# Mémoire en réponse à l'avis de la Mission Régionale de l'Autorité Environnementale

N°MRAe 2024APNA60

## Parc éolien de Puyvineux

*Communes de La Jarrie, Saint-Christophe et Aigrefeuille-d'Aunis*

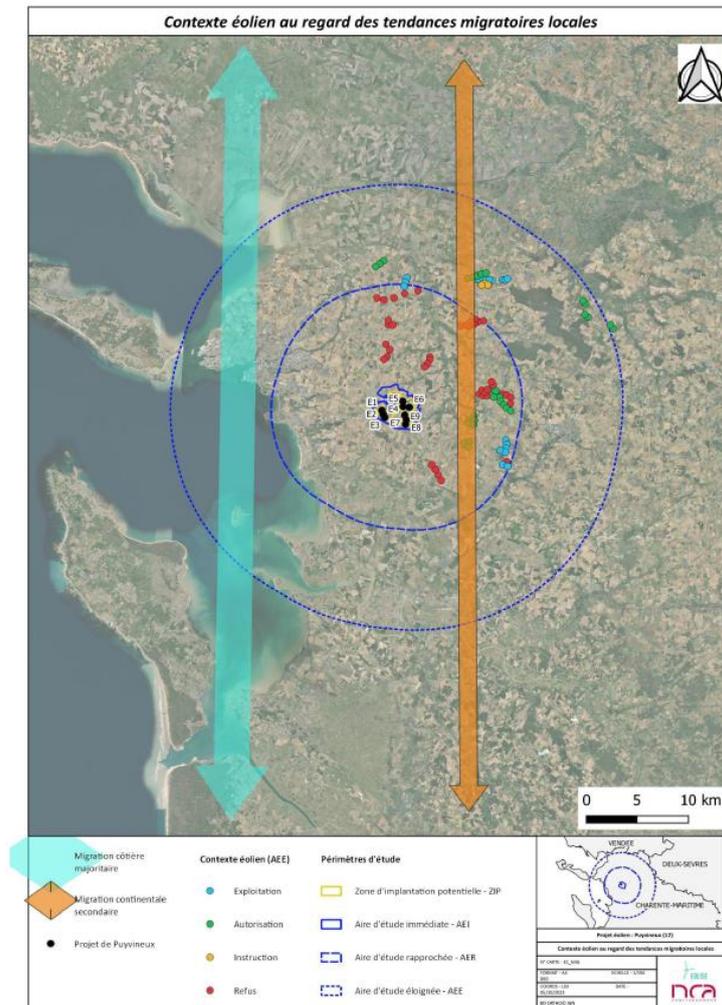
**Observation 7 – Effet cumulés** – La MRAe note que seul le suivi environnemental du parc éolien permettra de confirmer ou d’infirmier cette affirmation. Elle recommande d’enrichir l’analyse figurant dans l’étude d’impact par la présentation des suivis environnementaux disponibles pour les autres installations éoliennes les plus proches.

Les effets cumulés sur la biodiversité en considérant le contexte éolien fait l’objet d’un chapitre dédié dans le volet milieu naturel page 313. Afin de consolider l’analyse des effets cumulés, l’expertise considère bien les résultats de suivis environnementaux et notamment à partir des données du parc éolien de Longèves localisé à 10km des éoliennes du projet de Puyvineux. Le zoom sur le parc éolien de Longèves est argumenté dans le rapport et s’inscrit dans les préconisations souhaitées par la MRAe.

A noter qu’actuellement les parcs en exploitation les plus proches sont au-delà des 9km limitant les incidences sur la biodiversité. Ce point fait l’objet d’une analyse par le bureau d’étude en charge du volet faune flore en déclarant page 319 : « *Dans la mesure où le projet de Puyvineux se trouve à une distance suffisamment éloignée des projets autorisés ou actuellement en service (distances comprises entre 5,6 et 19,7 km), il ne peut être envisagé un effet cumulé significatif en terme d’effet barrière. Rappelons également que les flux migratoires locaux sont nettement plus diffus dans l’intérieur de la plaine d’Aunis, que sur la frange littorale plus à l’Ouest (voir carte ci-contre), dénuée de parcs éoliens. Les oiseaux ayant tendance, dans les terres (et en particulier en contexte agricole intensif comme ici), à suivre préférentiellement des continuités écologiques plus fonctionnelles à l’échelle locale, comme le Marais Poitevin plus à l’Est et au Nord, ou le Canal de Marans à La Rochelle plus au Nord. De plus, les parcs en service ou projets autorisés ne sont globalement pas orientés perpendiculairement aux principaux axes migratoires (induisant dans ce cas, une orientation Ouest-Est). Enfin, et pour rappel, la configuration du projet de Puyvineux (2 blocs nettement espacés l’un de l’autre, aucun autre projet / parc à moins de 5,6 km) facilite le franchissement direct sur cette zone.* » La carte, ci-dessous extraite du volet faune-flore en page 318, présente bien les flux migratoires du territoire. Sur la carte sont également représentées en rouge les éoliennes refusées qui n’ont donc aucune incidence sur le parc éolien de Puyvineux.

Figure 73 : Activité moyenne toute espèce confondue et écarts-types associés pour chaque typologie de haie aux différents points de mesure (Carrière L., 2018)

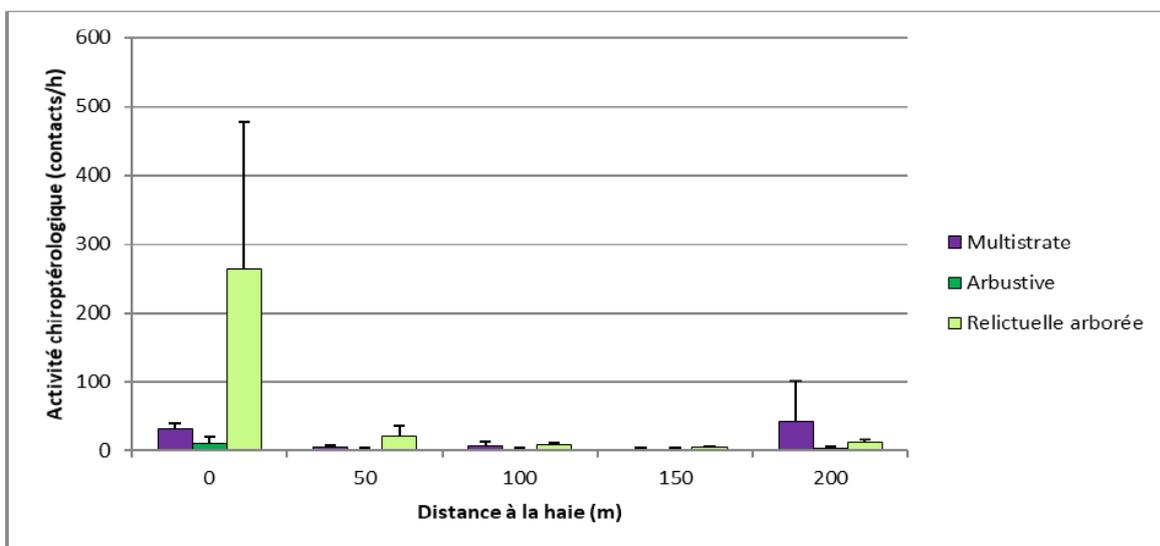
**Observation 9 – Justification du projet** – Il ressort toutefois que plusieurs éoliennes sont distantes de moins de 100 m des haies alors que le plan national d'actions en faveur des chiroptères recommande un éloignement minimum de 200 m pour les préserver. La MRAe recommande au porteur de projet d'exposer les raisons pour lesquelles ces distances de référence ne peuvent pas être respectées.

Le plan national d'action en faveur des chiroptères se base sur les recommandations d'Eurobats définissant un éloignement de 200m afin de préserver l'activité des chiroptères.

Cette recommandation est à tempérer. En effet selon Kelm (D.H. Kelm et al. Seasonal Bat Activity in Relation to Distance to Hedgerows in an Agricultural Landscape in Central Europe and Implications for Wind. Acta Chiropterologica, 16, 2014), à l'exception des espèces chassant en plein ciel comme les noctules, l'activité diminue très fortement au-delà des 50 mètres. Par ailleurs, si l'éloignement des structures linéaires peut aider à limiter certains impacts, en particulier sur les chiroptères qui restent dans les 50 mètres comme l'a montré Kelm, cela ne diminue donc pas les risques pour les espèces qui peuvent évoluer loin de ces structures comme les noctules ou de manière plus occasionnelle les pipistrelles. Pour ces espèces en effet, des mesures de réductions de type programmation préventive des éoliennes, éloignées ou non des lisières, paraissent bien plus efficace. En cas de présence des espèces précédemment citées sur une zone, toutes les futures éoliennes sont concernées par ces mesures, ce qui assure une protection plus importante que la simple limitation de distance aux haies des 200 mètres de Eurobats.

Au-delà de ces données scientifiques, localement un protocole lisière a été mis en place et est détaillé au chapitre VIII.8. Protocole lisière en page 168 du volet faune/flore. Ce chapitre présente la méthodologie et les résultats concluant à une diminution significative de l'activité dès qu'un éloignement de 50 m de tout type de haie est appliqué. Le graphe (figure 73 – p.155 – volet milieu naturel) ci-dessous illustre bien les conclusions exposées ci-dessus :

GUIDE PAYSAGER RELATIF A L'IMPLANTATION DES PROJETS ÉOLIENS sur le territoire de la CDA de La Rochelle 201

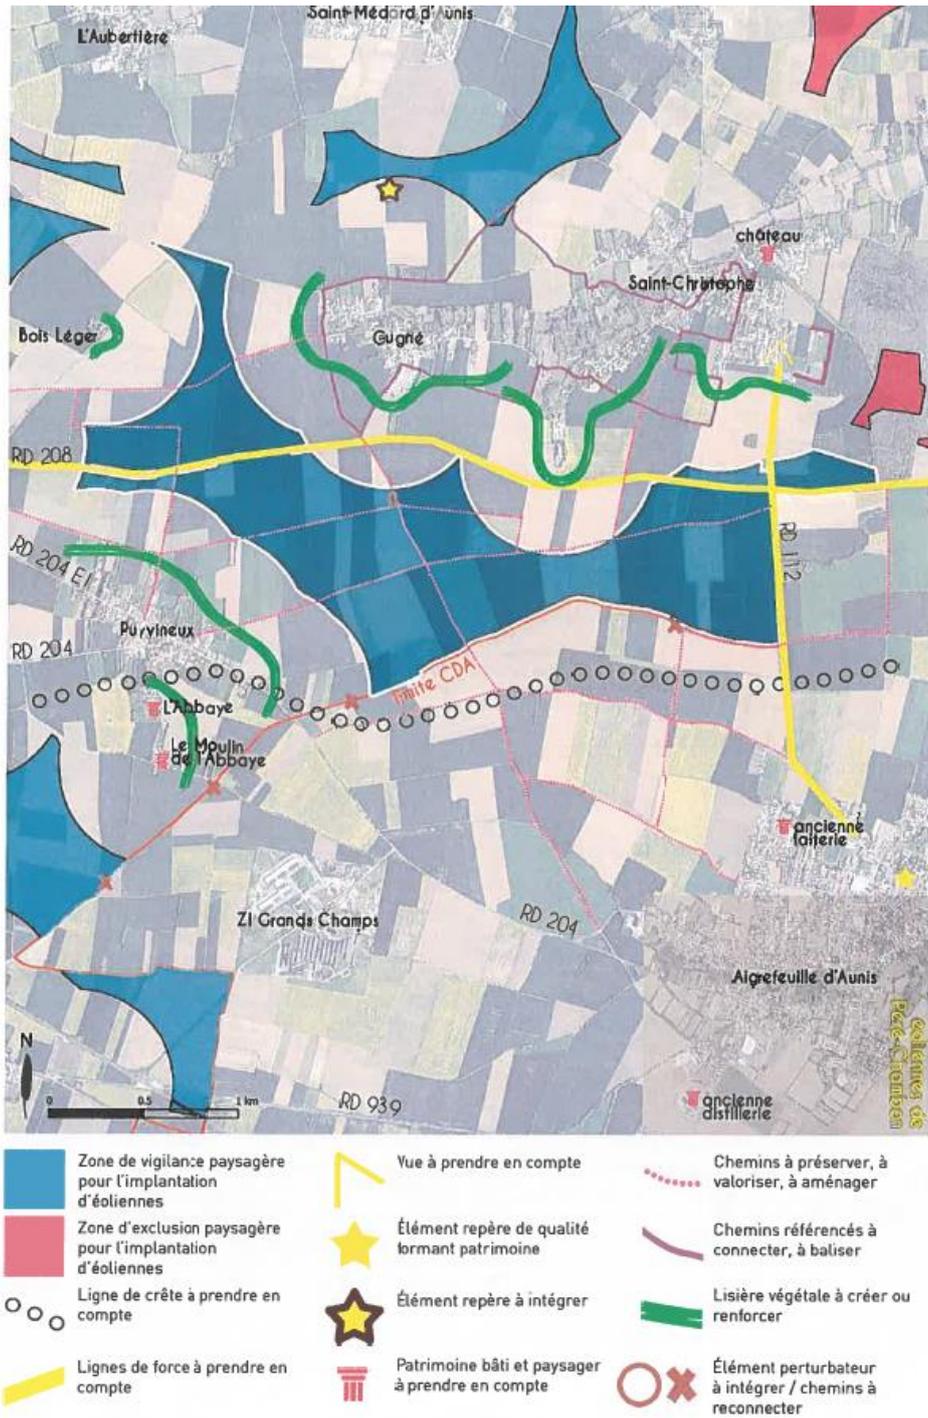
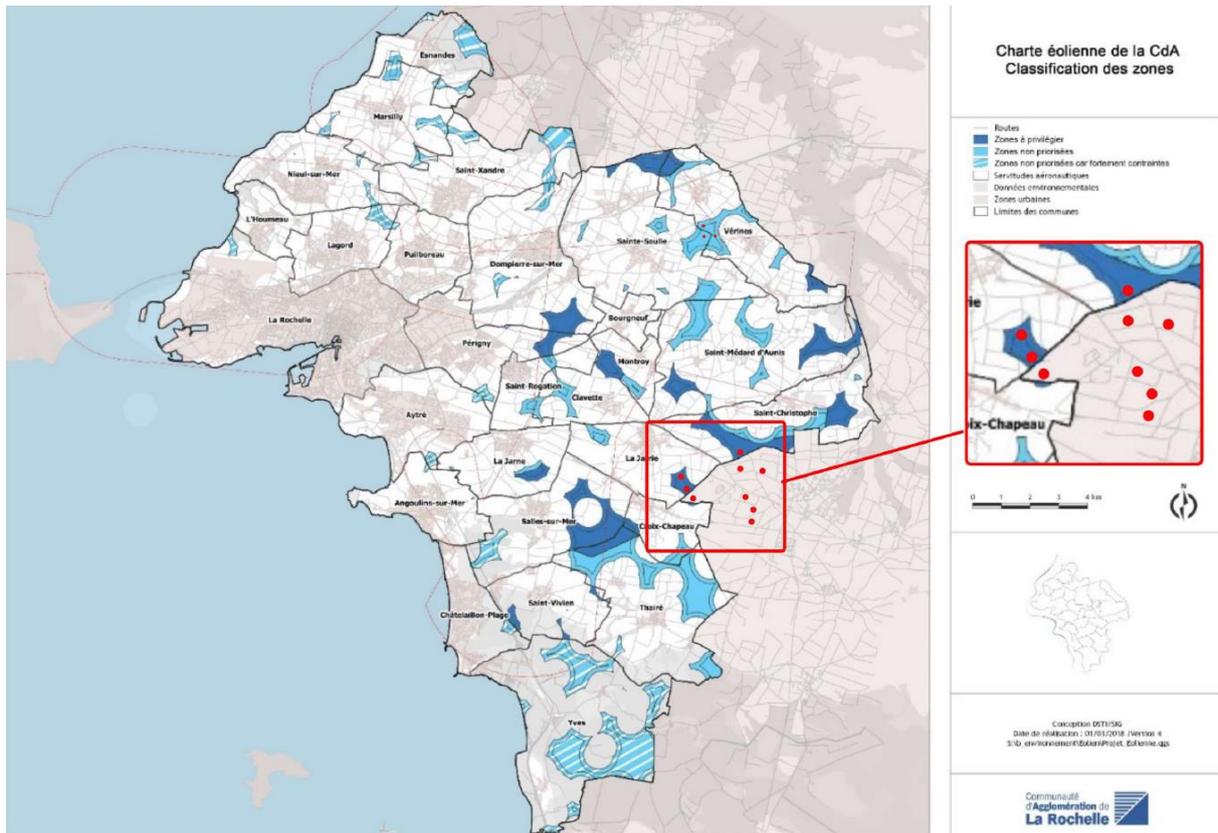
**Observation 10 – Justification du projet** - Concernant l'impact paysager pour les populations et l'effet de saturation visuelle, les conclusions portées par l'étude d'impact nécessitent à minima des justifications sur le choix du site retenu pour ce projet "Aunis 4", au sein du programme Aunis porté par Eolise. La MRAe recommande de renforcer l'argumentaire sur ce point important concernant l'acceptabilité du projet.

La zone d'implantation potentielle s'étend sur 4 communes, Saint-Christophe, La Jarrie, Croix-Chapeau et Aigrefeuille-d'Aunis pour une superficie de 518 ha. Cette zone a été identifiée suite à un travail de prospection territoriale menée à l'échelle du territoire de l'Aunis. La démarche d'identification a été présentée en partie de l'étude d'impact du projet « Partie 4 : Solutions et substitution envisagées et raisons du choix du projet » p.188. De ce travail est né plusieurs zones regroupées en 4 projets. La sélection des zones a été faite via une analyse multicritère avec une approche en entonnoir, objet du chapitre « 4.3 Présentation de la démarche du choix des sites d'implantation » p.198. La stratégie a été de proposer un projet global sur le territoire avec 4 zones compatibles et cohérentes entre elles tout en garantissant un développement harmonieux.

La zone dite de Puyvineux est la zone la plus au sud et reste la zone d'implantation potentielle la plus importante en superficie et concerne deux collectivités, l'agglomération de la Rochelle et la communauté de communes d'Aunis Sud. Cette dernière présente une superficie inégalable à l'échelle du département, les possibilités d'implantation sont nombreuses ainsi que sa capacité à accueillir des machines. Plusieurs scénarios sont d'ailleurs présentés dans l'étude d'impact au chapitre 4.5 « Raisons du choix du projet » en page 227. En parallèle, le bureau d'étude Couasnon Paysage a été en charge de réaliser le volet paysage en appliquant la méthodologie définie d'après le guide d'étude d'impact des projets éoliens du ministère de la transition écologique. Au-delà de cette expertise, il est important de souligner la compatibilité du projet avec les documents d'orientations du territoire comme la charte paysage de la CDA, pour les parties de la zone se situant sur la Jarrie, Croix-Chapeau et Saint-Christophe comme l'illustre la carte extraite de la charte paysage de l'agglomération de la Rochelle ci-dessous. Les recommandations peuvent en toute logique s'appliquer à la zone d'Aigrefeuille s'étalant dans la continuité du territoire de la CDA La Rochelle.

Aussi, l'agglomération de la Rochelle a mis en place une charte éolienne communautaire en définissant des secteurs à privilégier et non priorisé sur le territoire dans le cadre de son PADD. Le secteur Rochelais de la zone se situe également dans la zone à privilégier :

Une partie de la zone implantation potentielle a également été identifiée comme étant une zone d'accélération conformément à la loi APER.
